改善箇所説明図

基準不適合発生箇所

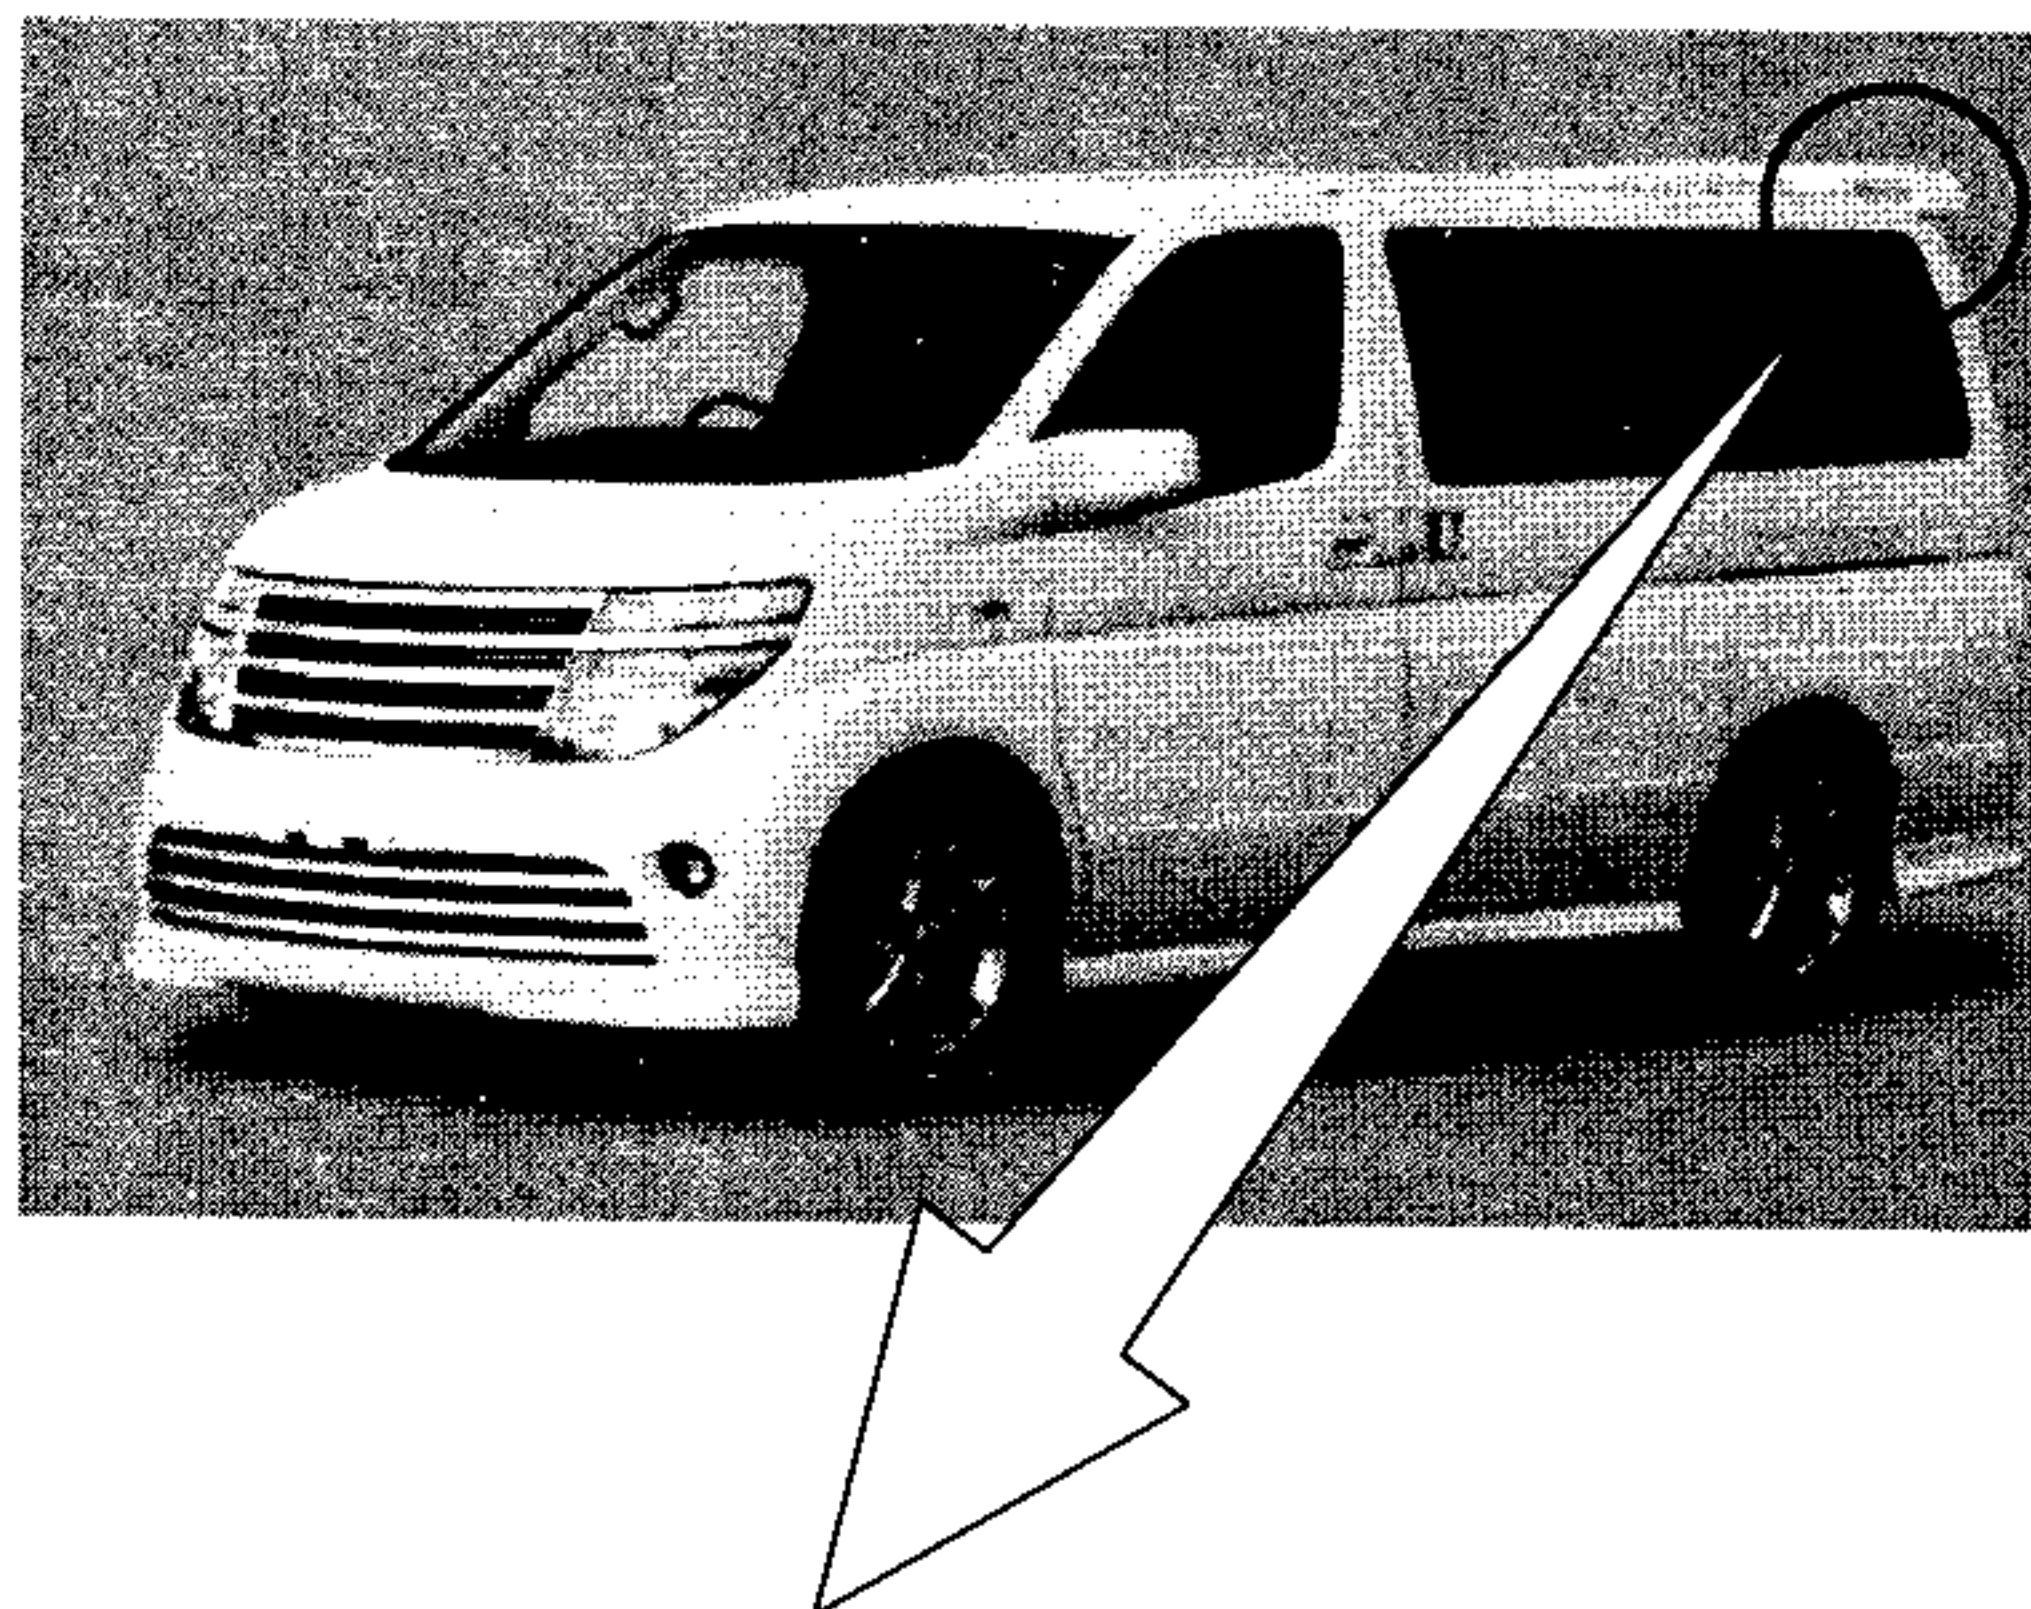
架装メーカーで設定しているエアスポイラにおいて、形状が不適切なため、エアスポイラの構造基準を満足していない。

改善前	改善後
130 mm エアスポイラ	178 mm 改善の内容 全車両、当該エアスポイラを対策品と交換する。
